# 放射性廃棄物処理場 設計及び工事の計画の認可申請(その4) 申請概要 (案)

- 【第1編 消火設備等の設置】
- 【第2編 第2廃棄物処理棟のセル排風機自動消火設備の設置】
- 【第3編 第2廃棄物処理棟の水噴霧消火設備の設置】
- 【第4編 第2廃棄物処理棟の固化セル火災報知設備の設置】
- 【第5編 第2廃棄物処理棟のセル排風機に係るケーブルの材料】
- 【第6編 第2廃棄物処理棟のアスファルト固化装置のベローズバルブの材料】

令和3年2月17日

日本原子力研究開発機構 原子力科学研究所

代表例: 第1 廃棄物処理棟(2階平面図)

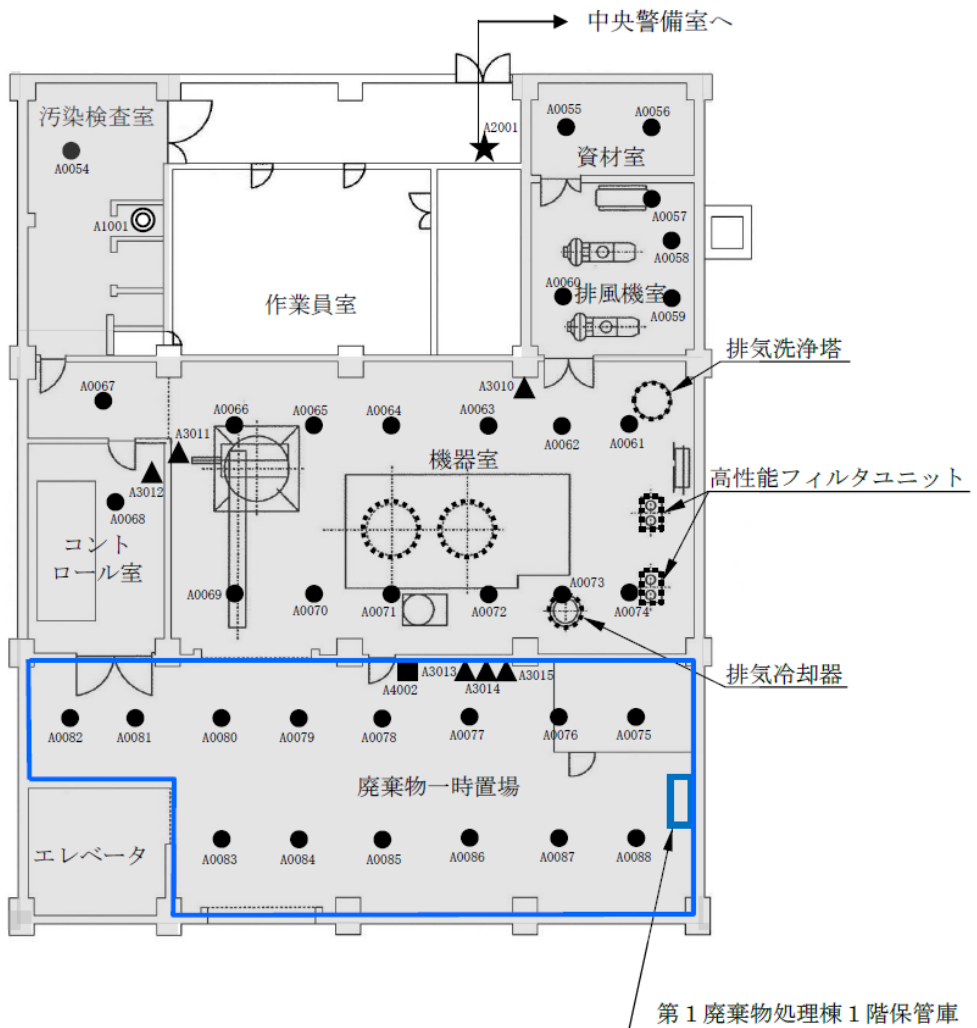
No.	指摘事項	回答
1	消火設備等と防護対象設備との関係が分かるよう図面に記載すること。	P.6 参考資料P.43~74
2	固体廃棄物一時保管棟、廃棄物保管棟・I 及び廃棄物保管棟・II の火災受信機が設置されている建家の場所が不明であることから、本体建家との位置関係等及び警報吹鳴時の対応について説明すること。	P.7

■	: 管理区域
⊗	: 防護対象の機器 (処理設備)
□	: 防護対象の機器 (保管廃棄施設)
●	: 煙感知器 (A0054~A0088)
◎	: 熱感知器 (A1001)
★	: 火災受信機 (A2001)
▲	: 消火器 (ABC 粉末消火器) (A3010~A3015)
■	: 消火栓 (A4002)
